Réf. NOVA : 12/PFD/1821342 (corr. DU : N. PAUWELS, A. FOLLY)

Objet : MOLENBEEK-SAINT-JEAN. Rue de la Flûte Enchantée 30. Construire une salle de sports et un logement de concierge. Demande de permis d'urbanisme.

Avis de la CRMS

Situation existante et axonométrie du projet – documents extr. du dossier de demande

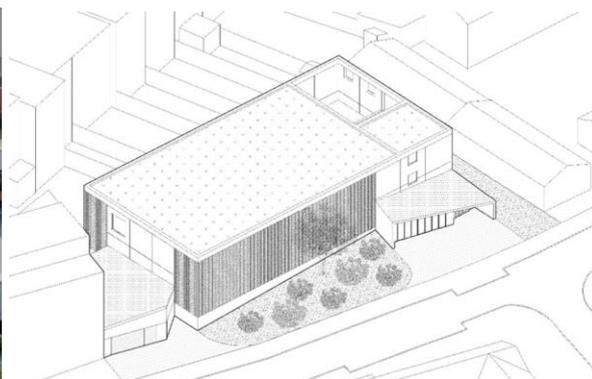
- En ce qui concerne l'implantation, le projet interroge dans sa relation avec le bâti existant et l'espace public. Le parti de ne pas implanter le volume principal (la salle de sport) contre le pignon en attente du côté gauche mais d'opter pour un petit bâtiment de raccord qui se raccorde difficilement au pignon existant n'est pas convaincant. Il serait préférable de prolonger le bâti en appuyant le volume principal sur cette façade en attente.

La juxtaposition de volumes, telle que proposée par le projet porte, par ailleurs atteinte à la continuité et la lisibilité de l'alignement de la rue de la Flûte Enchantée et risque un effet de morcellement du tissu urbain plutôt d'en renforcer la cohérence. La grande façade 'aveugle' de la salle de sport n'est par ailleurs pas de nature à favoriser l'interaction avec la rue.

- L'aménagement des abords et leur verdurisation ne sont pas convaincants. La description des plantations ne correspond d'ailleurs pas à leur représentation sur plan (nombre d'arbres, dimension des couronnes, représentation des arbres sur plan, ...). En outre, la plantation, dans la zone étroite située entre la salle et les jardins privés, d'érables (*Acer pseudoplatanus*) pouvant atteindre 25 à 30 m de hauteur et présentant une couronne de 15m de diamètre, est peu réaliste. L'aménagement de la zone de recul est peu qualitatif et ne contribuera pas à renforcer de manière structurante le caractère vert de la rue ni à créer une transition adéquate entre le tissu bâti et le site naturel.
